改善箇所説明図

基準不適合発生箇所

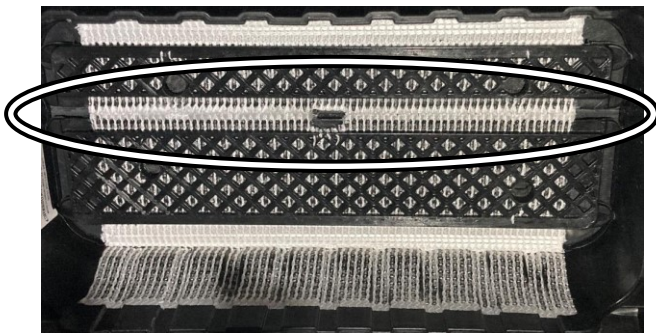
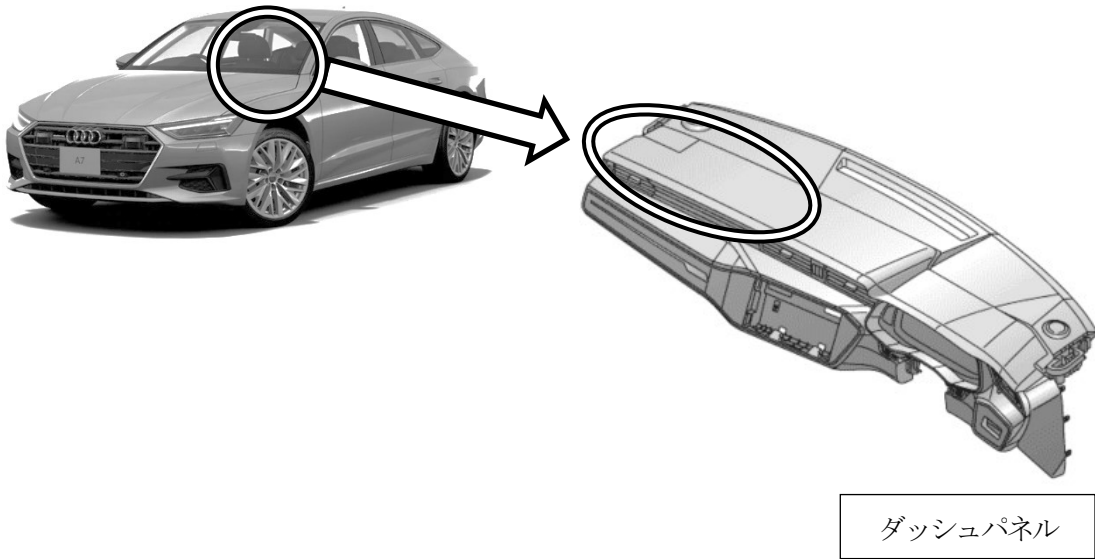
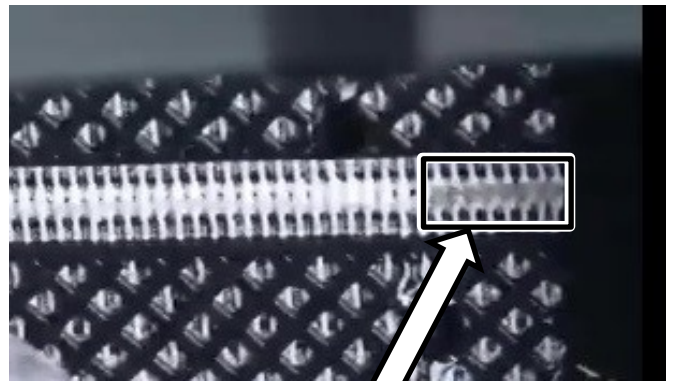
助手席エアバッグ開口部(ダッシュパネルの下側)

加工不良箇所

ダッシュパネルにおいて、製造工程が不適切なため、助手席エアバッグの開口部が正しく加工されていないものがある。そのため、衝突時にエアバッグが完全に展開せず、最悪の場合、乗員が過度の負傷を負うおそれがある。

全車両、ダッシュパネルの助手席エアバッグの開口部を点検し、不具合品が組み付けられている場合は、修正作業を行う。

識別：「70I2」と記入したキャンペーンステッカーを車両に貼付する。
